Projekt „ ÚSTÍ NAD ORLICÍ – KANALIZACE A ČOV “			
Změnový list		ZL č. 1A-84	
Část A: OZNÁMENÍ ZMĚNY			
Komu:	TEPVOS, spol. s r.o.	Datum:	17.9.2013
Odesláno/			
	předáno:		
Stavební objekt (provozní soubor):	SO 1.14 – Stoky BD, BF, BG - vložkování		
Odkazy:	na specifikaci:		
	na výkresy:	Projektová dokumentace změny - RDS	
	na rozp. podklady:	Výkaz výměr změny	
	na jinou část smlouvy:

Věc : Ústí nad Orlicí – kanalizace a ČOV
1A – Ústí nad Orlicí - kanalizace
Stanovisko projektanta k ZL1A-84
SO 1.14 – Stoka BD -vložkování

VLOŽENÍ ČACHTY BD 10a - ZMĚNA

PODROBNÁ SITUACE č.5
v.č. 1A-8-15

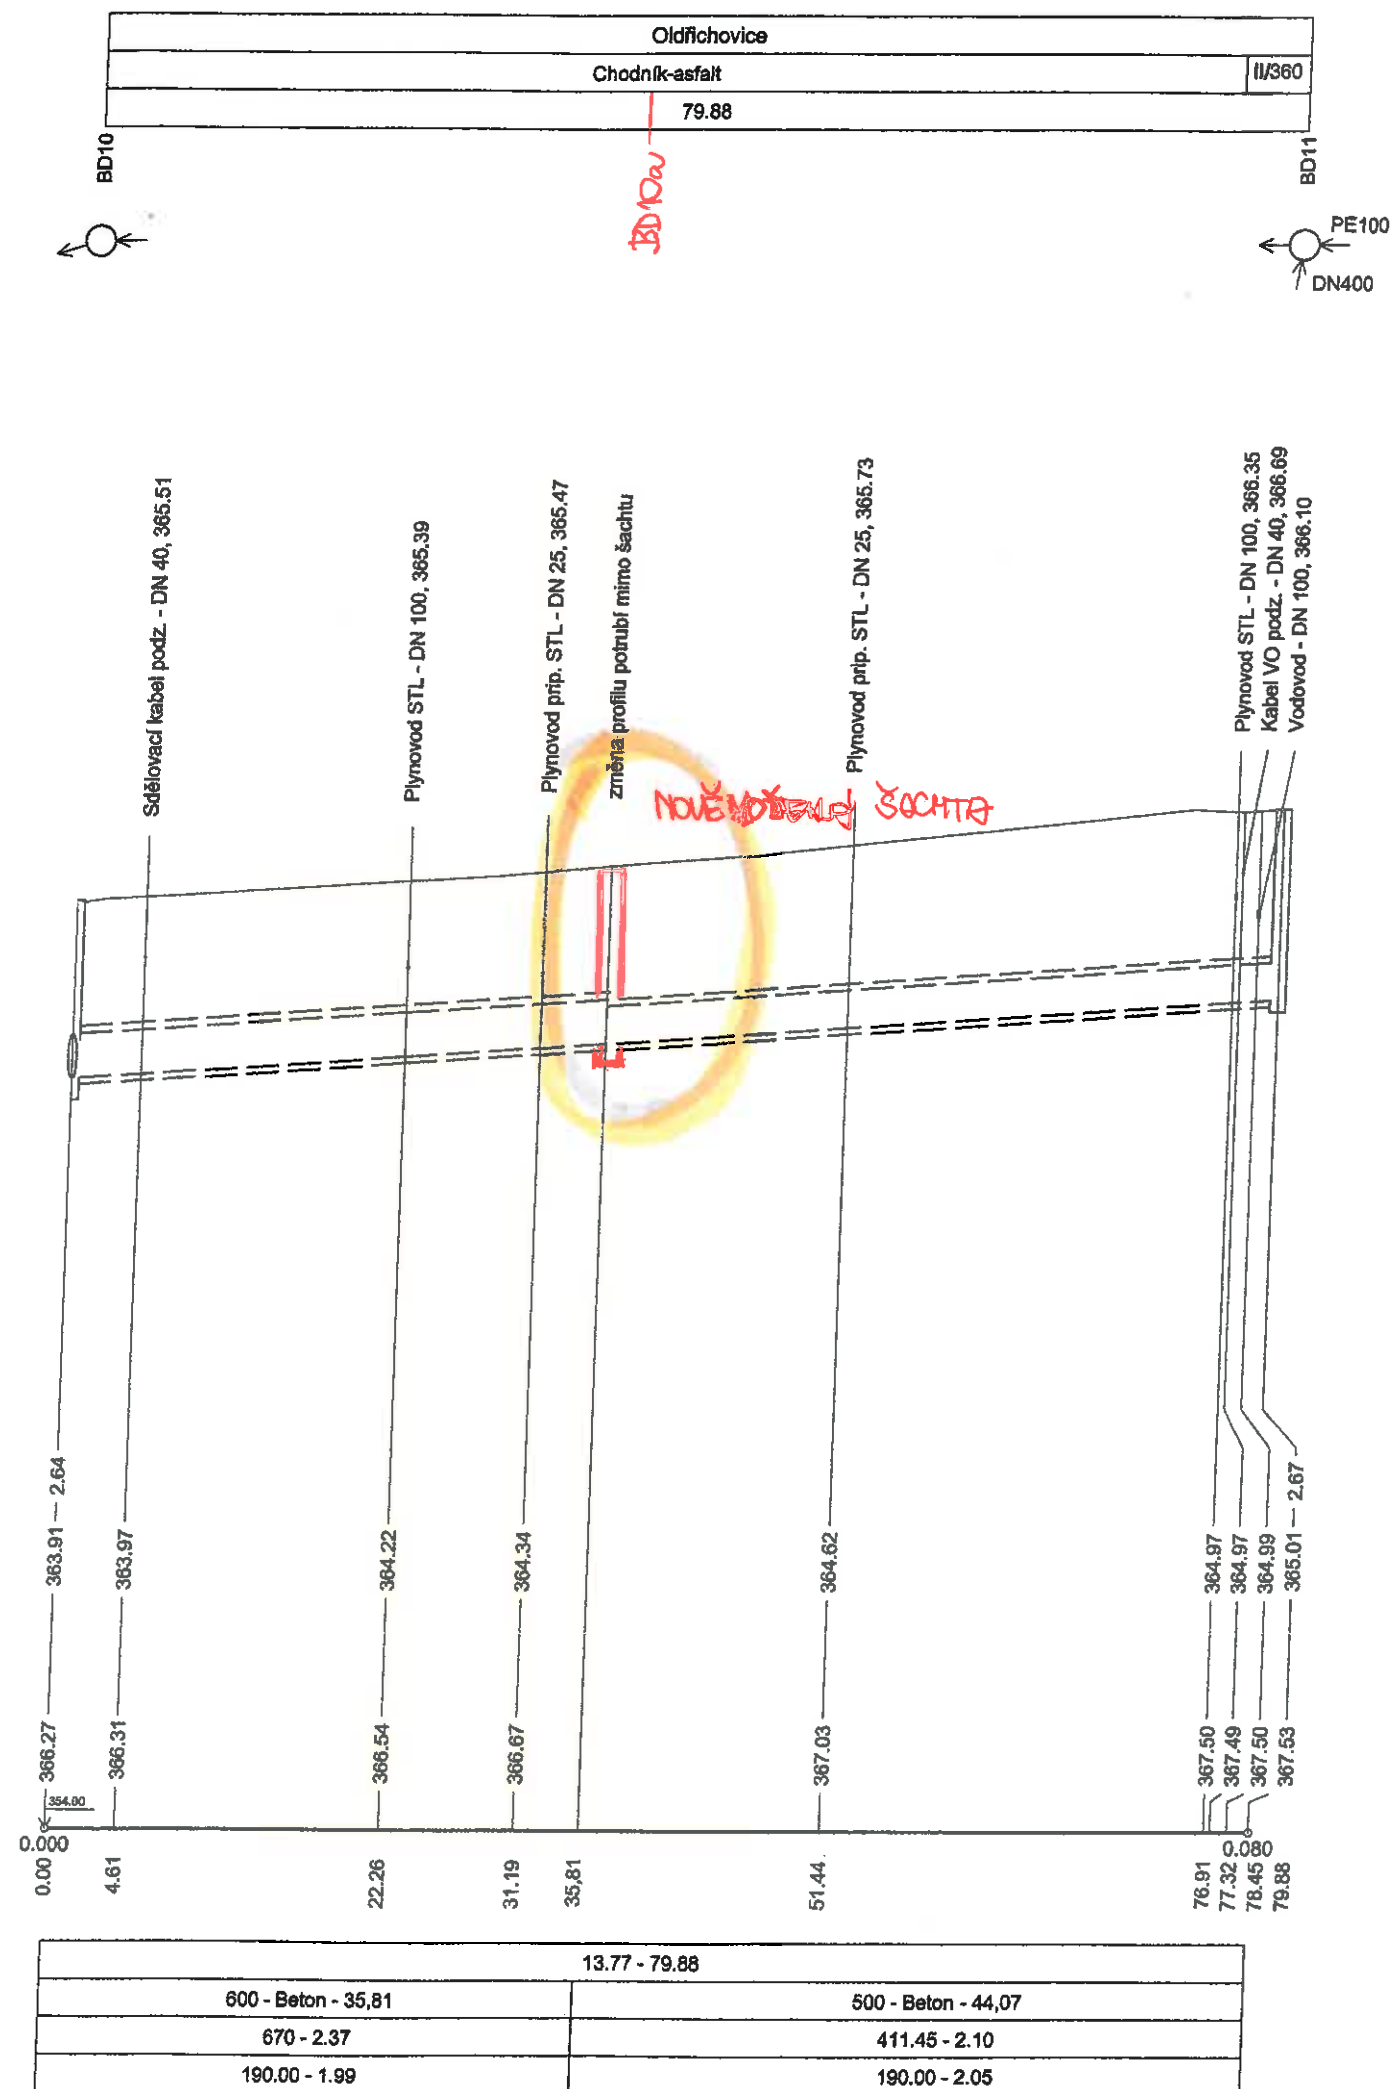
Popis změny: Stoka BD - vložkování – z důvodu nepředvídatelné změny profilu stoky ve vložkovaném úseku stoky BD mezi RŠ BD10 a BD 11 bude nutné vložit novou revizní šachtu BD 10a.

Při zahájení stavebních prací na stoce BD – 2.část bylo zjištěno, že v úseku mezi BD10-BD11 dochází ke změně profilu potrubí z DN500 na DN600 bez revizní šachty. Vzhledem k výše uvedenému bude nutné osazení revizní šachty BD10a v místě změny profilu potrubí.

Z výše uvedených důvodů se změnou souhlasíme.
